改善箇所説明図

※図は GR-250N-4 を示す。

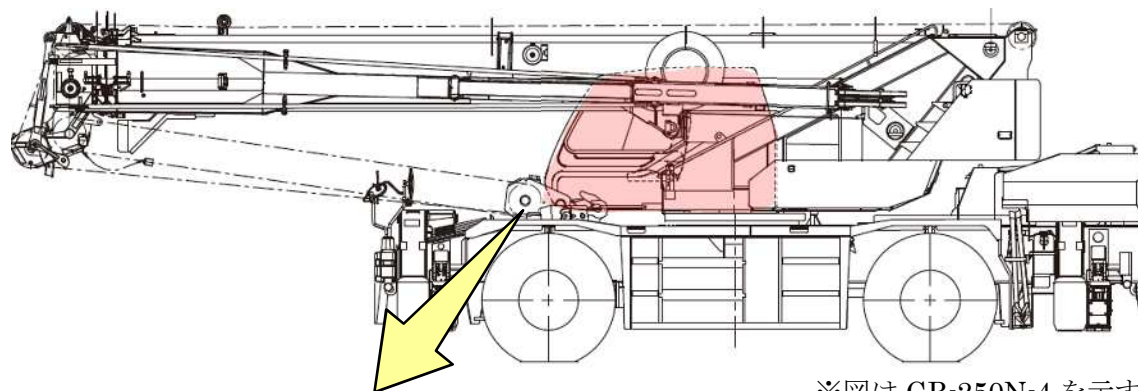
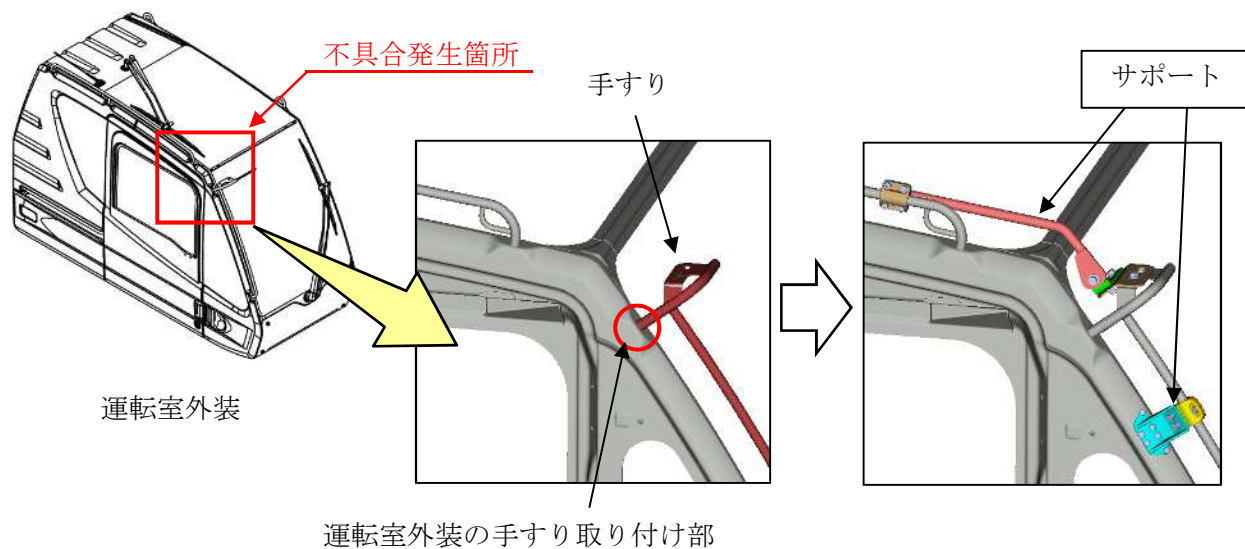
ホイール・クレーン運転室外装の手すりにおいて、手すり取り付け部の強度が不足しているため、亀裂が入ることがある。そのため、そのままの状態で使用を続けると、亀裂が進行し、破断するおそれがある。

全車両、既存の手すり部にサポートを追加する。なお、取り付け部に損傷が確認された場合は修正する。

識別：追加サポートの有無により識別する。
